Tittel: Kai Husøy , Karmøy kommune - søknad om tiltak i sjø.

Tillatelse til tiltak i sjø på Gnr: 86, Nr: 23 Husøy (Stutøy), Karmøy

Utfylling i sjø, Husøy

TILTAKSPLAN UTFYLLING I SJØ PÅ HUSØY, KARMØY

9 Akse I
1 : 200

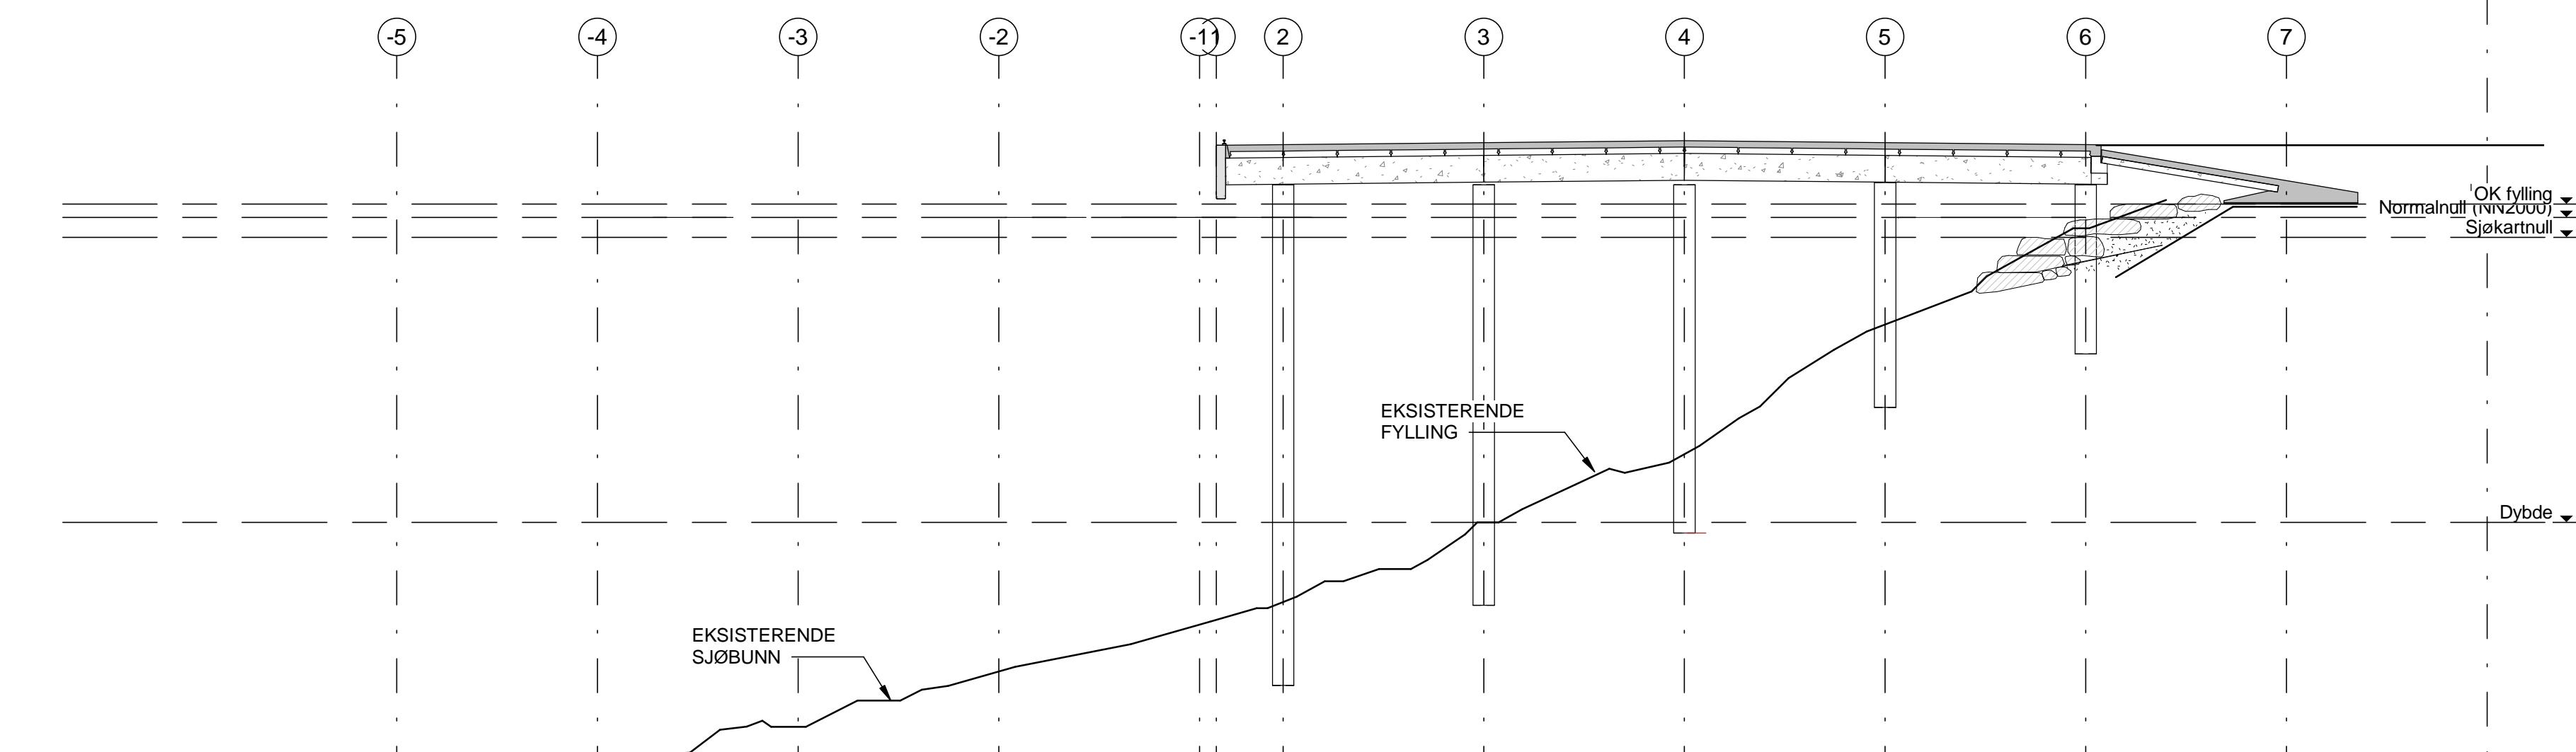
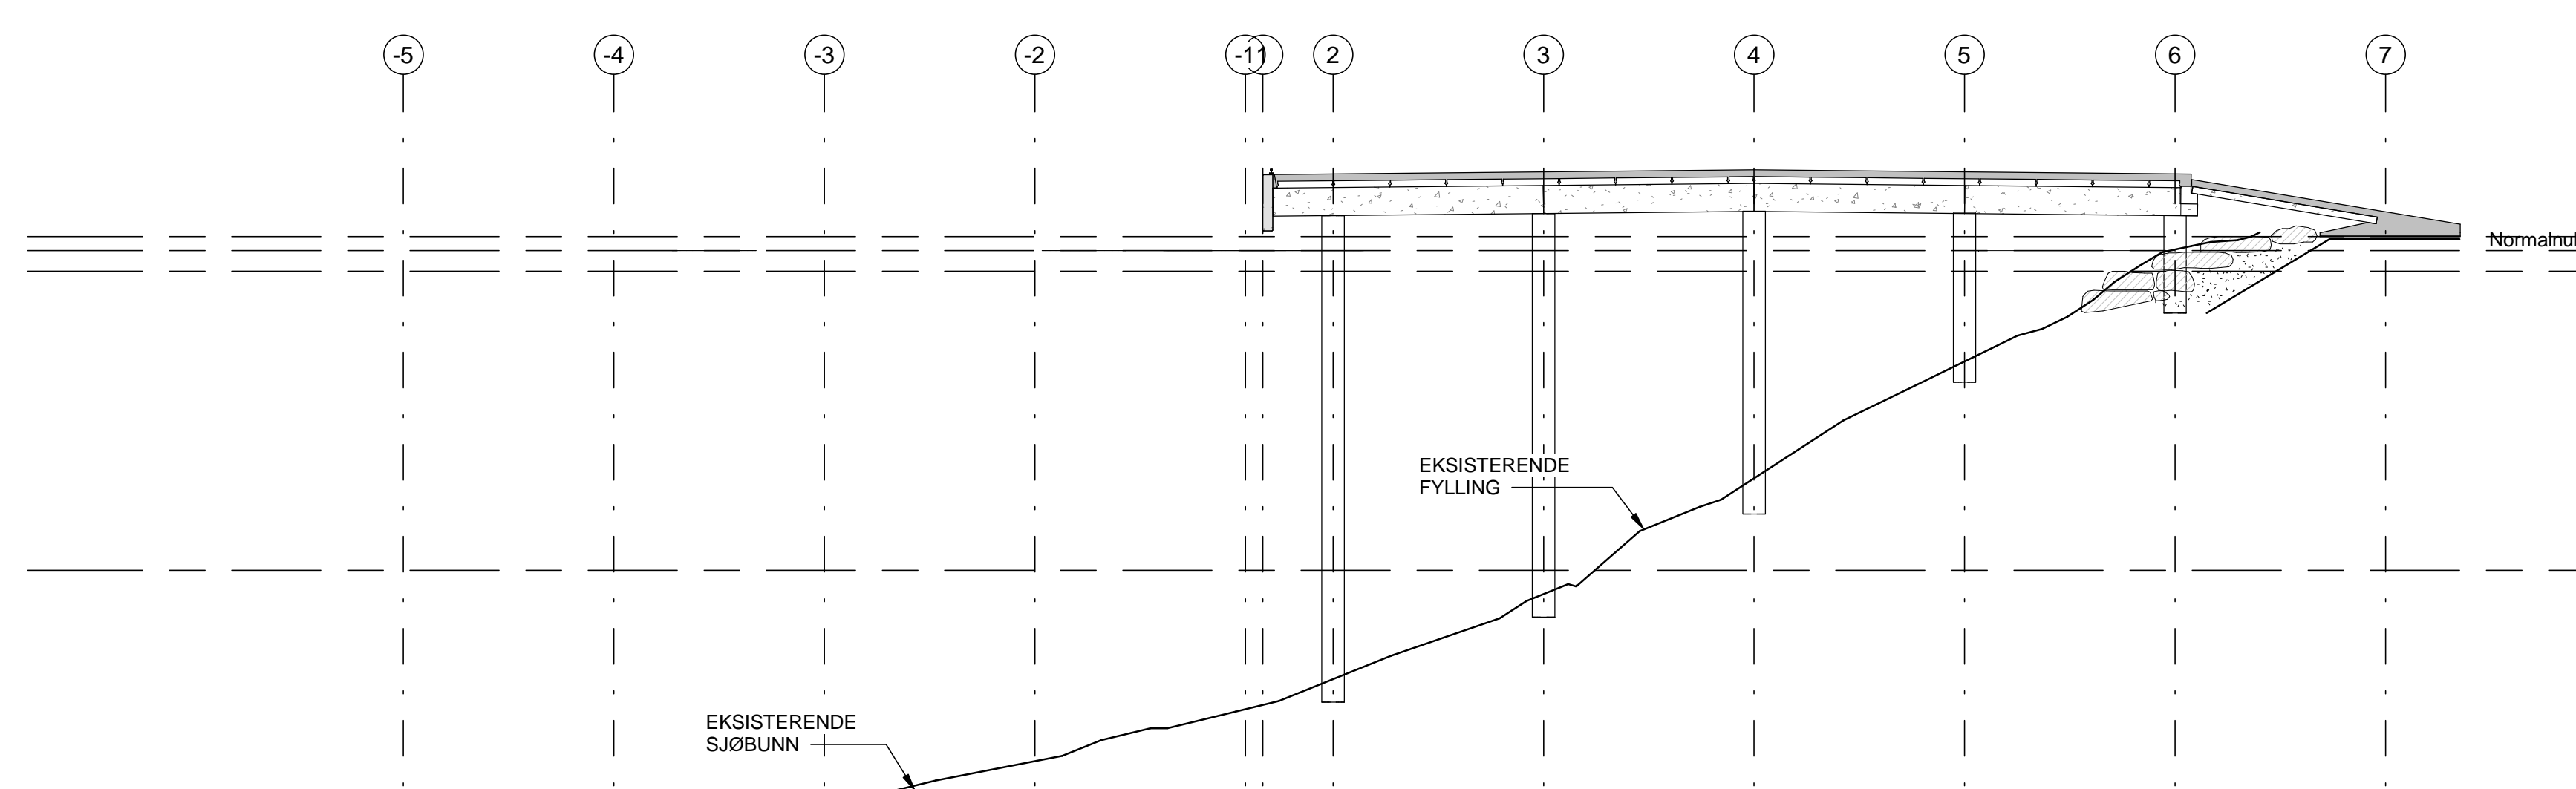
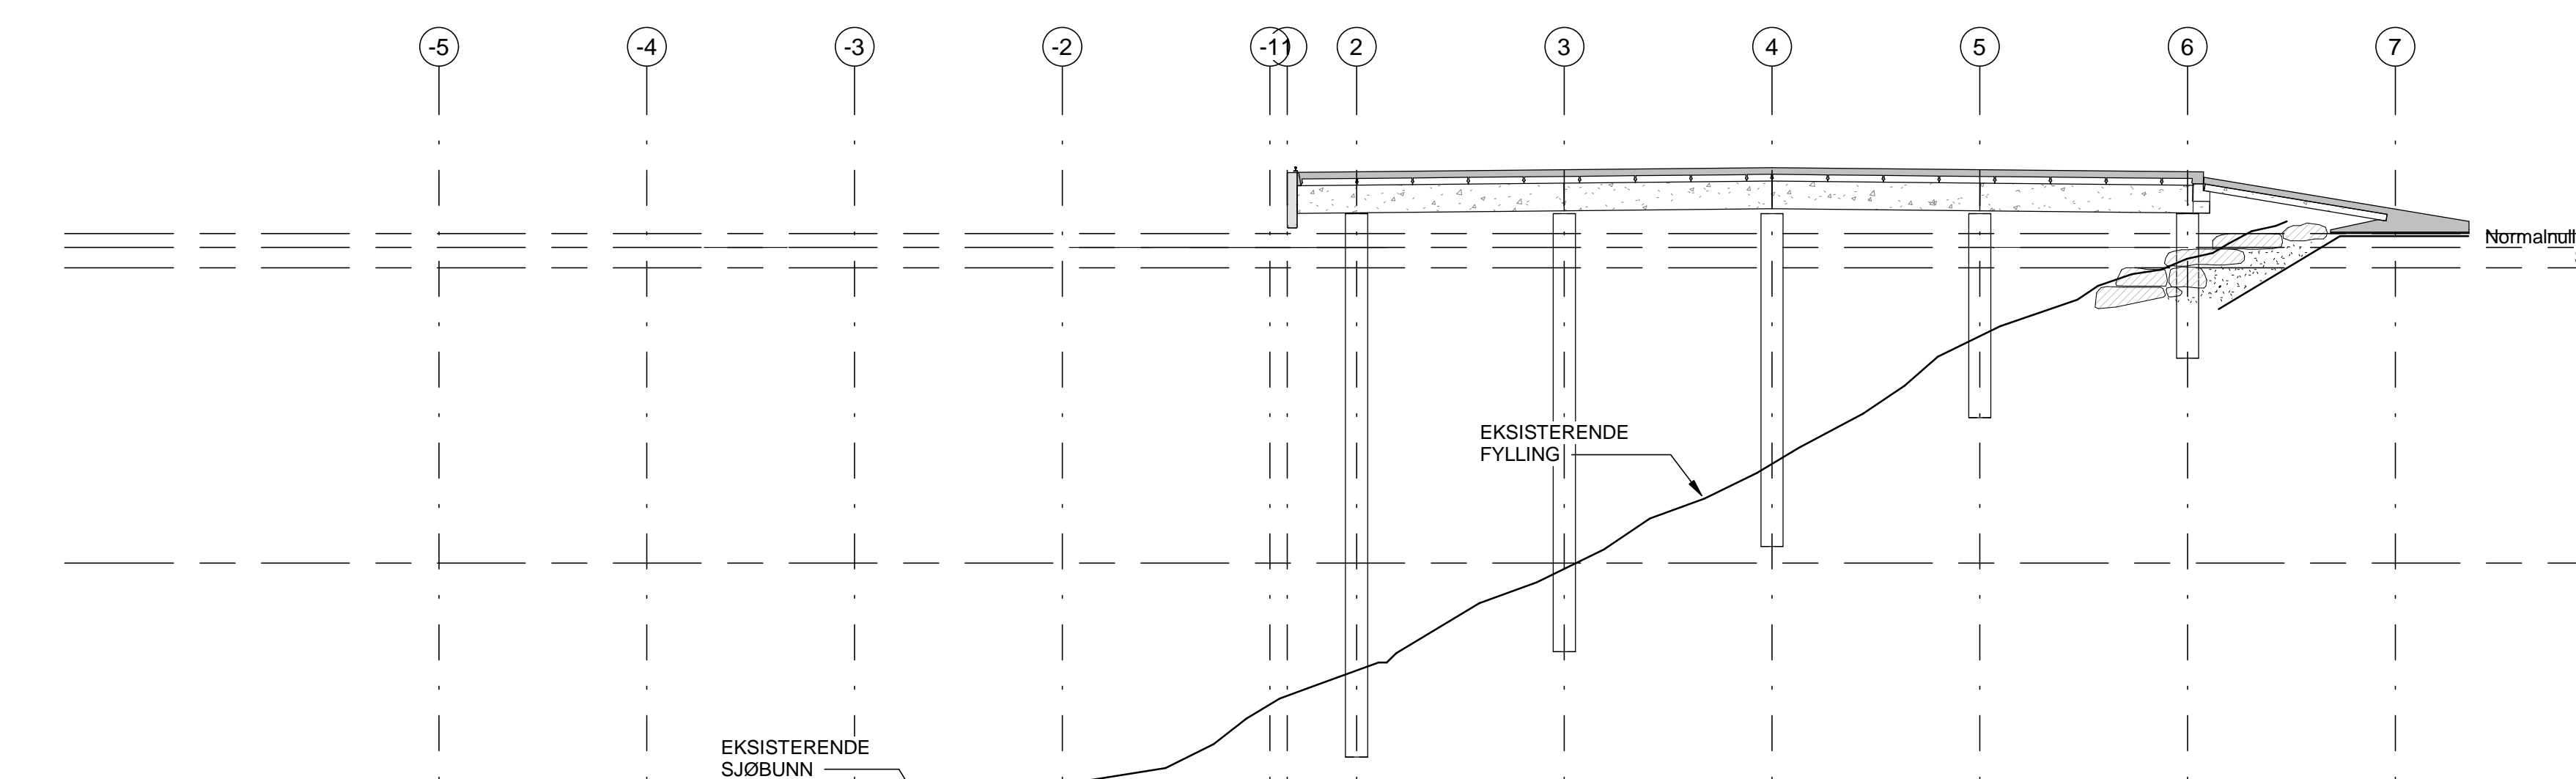
I område for akse A til G er det blitt fylt ut for mye masser, ca. 3000 m³. utfyllingen er utført med sprengsteinmasser som ellers i området. I dette området må det foretas mudring/utdyping. Mudringen skal utføres slik at ferdig mudret fylling blir liggende med en skråning på 1:1,5.

Alle massene blir tatt på land og vil bli brukt til utfylling innen området.

Kfr. også vedlagt tegning nr. 17032-105.
